**Avis délibéré de la mission régionale d'autorité
environnementale sur le parc photovoltaïque au sol porté
par Solarhona, sur la commune de Vertrieu (38)**

Avis n° 2023-ARA-AP-1578

Avis délibéré le 26 septembre 2023

Figure 2: projet retenu (source étude d'impact)

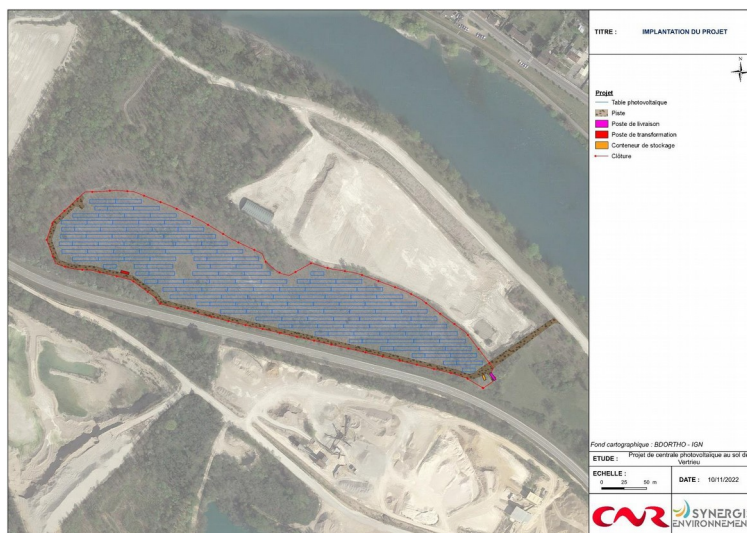
Le raccordement en souterrain de la centrale photovoltaïque au réseau électrique et ses incidences environnementales ne font pas l'objet d'une analyse approfondie. Faisant partie du projet, son tracé et ses caractéristiques doivent être présentés et ses incidences évaluées de manière précise dès ce stade, même s'il relève d'une autre maîtrise d'ouvrage et d'un calendrier différent. C'est d'autant plus nécessaire qu'il est possible qu'aucune autre demande d'autorisation ne soit déposée pour ce raccordement.

L'Autorité environnementale recommande d'inclure dans le périmètre du projet et donc de l'étude d'impact, le raccordement au réseau électrique, fonctionnellement lié au parc photovoltaïque, d'en préciser les modalités et d'évaluer ses incidences environnementales et de présenter les mesures prises pour les éviter, les réduire et si besoin les compenser.

Figure 3: carte des habitats sur le site d'implantation du projet (source : étude d'impact)

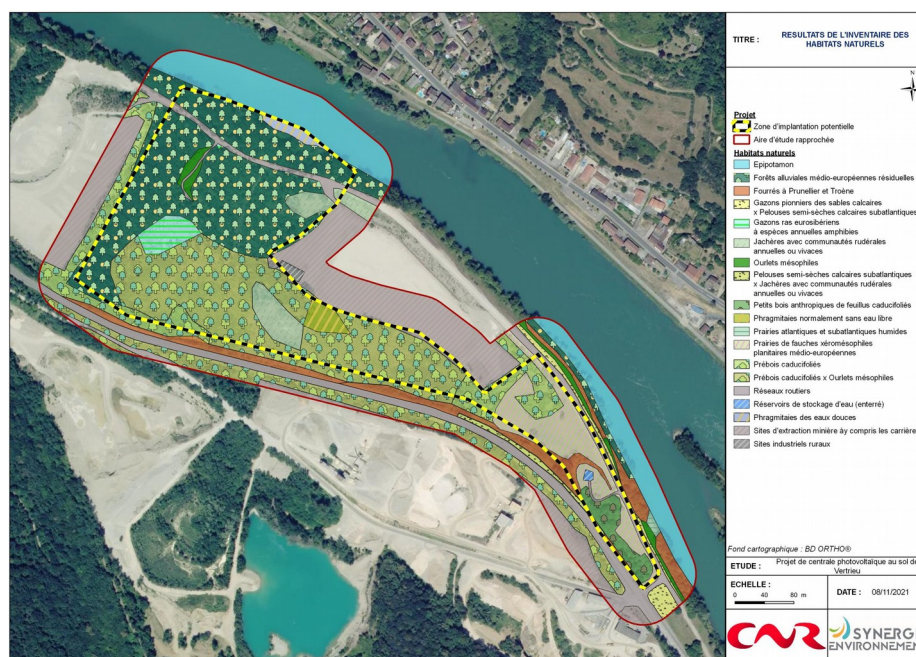
L'Autorité environnementale recommande de reconsidérer le niveau d'enjeu environnemental des espèces contactées (amphibiens notamment) qui apparaît sous-évalué par l'état initial, au regard des habitats en présence sur le site, où un grand nombre d'espèces sont protégées. Elle recommande de compléter l'identification au regard des zones humides et d'analyser leurs fonctionnalités.

Le dossier ne permet pas d'appréhender correctement l'impact du projet sur l'ensemble des habitats qui seront affectés (flore remarquable, zones humides) et des fonctionnalités liées ; par exemple ni les mouvements de matériaux qui risquent d'assécher les dépressions et de détruire la zone, ni les circulations d'engins, fossés, tranchées et passage de câbles, ni les incidences potentielles de la réalisation des pistes et des ancrages des tables sur le fonctionnement des sols ne sont analysées et caractérisées.

L'Autorité environnementale recommande de compléter l'identification des habitats et des zones humides, d'analyser leurs fonctionnalités, plus généralement de réévaluer et préciser les impacts du projet sur les zones humides, les habitats et les espèces inféodées à ceux-ci et de revoir les mesures d'évitement, de réduction et de compensation en conséquence.
